**PROGETTO DI GESTIONE DELL'INVASO DI CASSIGLIO**

**Nota tecnica sull'adempimento alla prescrizione del Parco delle Orobie Bergamasche**

*Nota illustrativa*

Figura 9 - Localizzazione delle stazioni di monitoraggio pre e post operazioni (estratto della relazione allegata “Monitoraggio ecologico dei torrenti Stabina e Cassiglio”, eseguita da GRAIA nel 2017).

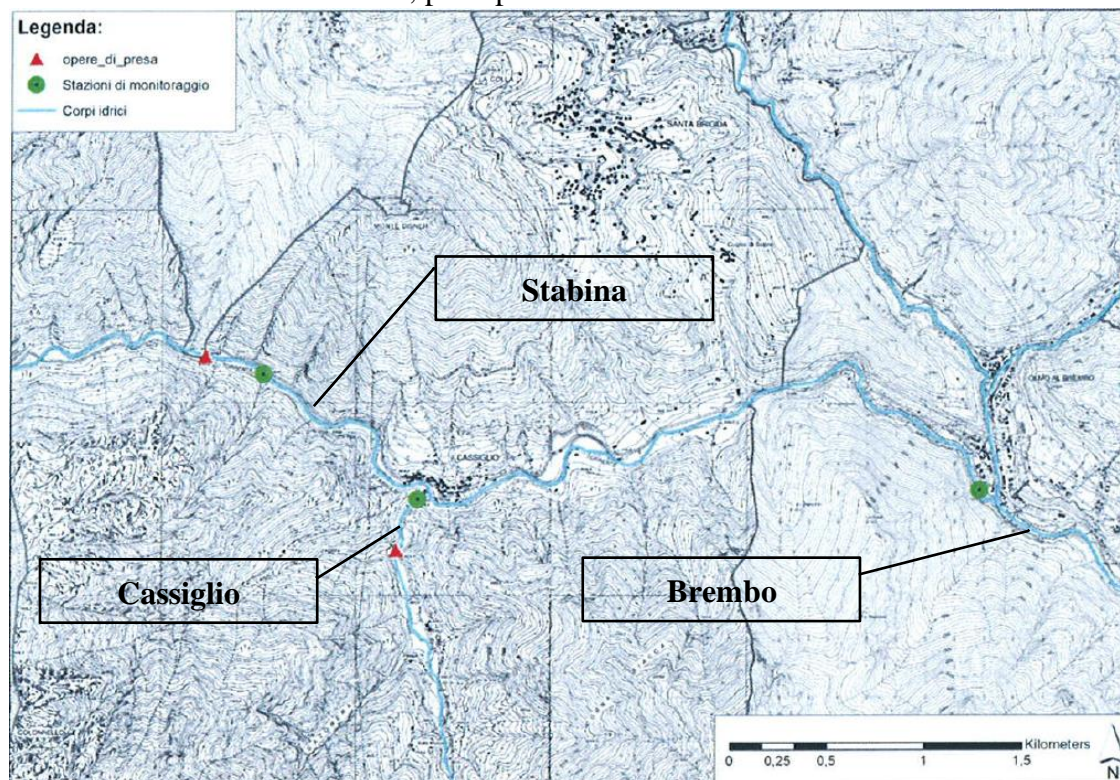
Il presente documento risponde alla terza prescrizione indicata dal Provvedimento di Valutazione di Incidenza Ambientale n. 1237 del 14/01/2020, per la quale “*sia individuata una terza stazione, ove eseguire monitoraggi pre e post svaso, nel tratto di Torrente Cassiglio compreso tra la diga e la confluenza dello stesso nel Torrente Stabina, entro i confini della ZPS Parco delle Orobie Bergamasche*”.

In funzione di tale prescrizione, il capitolo 4.5.2 della relazione denominata *Parte operativa* del Progetto di Gestione sarà integrata con la stazione sul torrente Cassiglio, così come riportata nello stralcio cartografico contenuto nella presente nota. Si chiarisce che le modalità con cui saranno eseguiti i monitoraggi non subiscono modifiche: viene semplicemente aggiunta un’ulteriore stazione in cui eseguire gli stessi monitoraggi delle altre due stazioni già previste.

Le stazioni di monitoraggio diventano, quindi, 3:

- una sul torrente Stabina, poco a valle dell’opera di presa;
- una sul torrente Cassiglio, poco a monte dell’immissione nello Stabina;
- una sul torrente Stabina, poco prima della confluenza nel fiume Brembo.
